**Avis de la Mission Régionale d'Autorité environnementale
Nouvelle-Aquitaine
sur le projet de centrale photovoltaïque flottante
à Cazères-sur-l'Adour (40)**

AVIS NA-2026-021363/A P

Localisation du projet : Commune de Cazères-sur-l'Adour (40)
Maître d'ouvrage : Société AEDES & PHOTOSOL DEVELOPPEMENT
Avis émis à la demande de l'Autorité décisionnaire : Le Préfet des Landes
En date du : 23 juillet 2026
Dans le cadre de la procédure d'autorisation : Permis de construire
L'Agence régionale de santé et le Préfet de département au titre de ses attributions dans le domaine de l'environnement ayant été consultés.

Plan masse du projet retenu – page 26 de l'étude d'impact

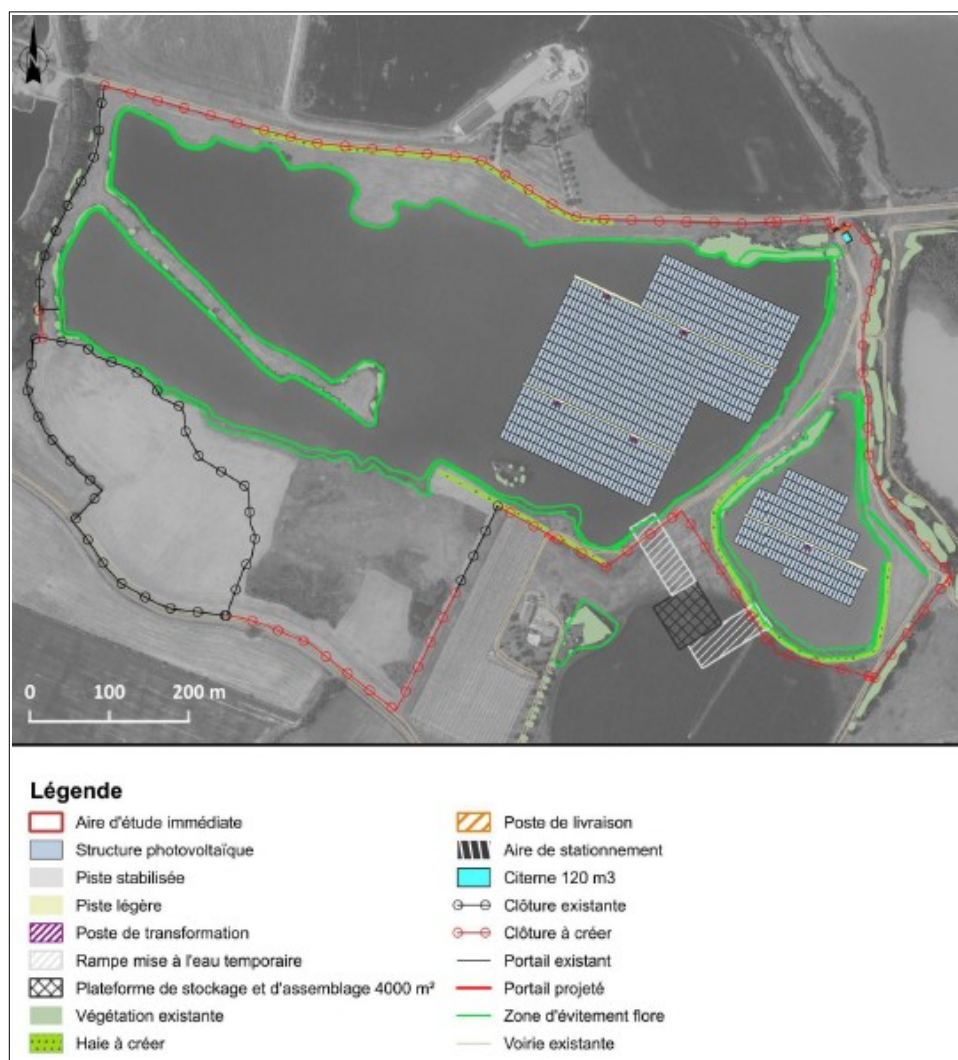
Selon le dossier, la stabilité de l'installation photovoltaïque flottante est garantie par un système d'ancrage situé au fond du plan d'eau, sans appui ni fixation sur les berges. Une étude spécifique sur le dispositif d'ancrage sera menée afin de déterminer précisément le nombre et l'emplacement des fixations, en prenant en compte le vent, la houle et les variations de charge. Le nombre d'ancrages doit par ailleurs être étudié et optimisé pour minimiser leur emprise sur l'écosystème aquatique.
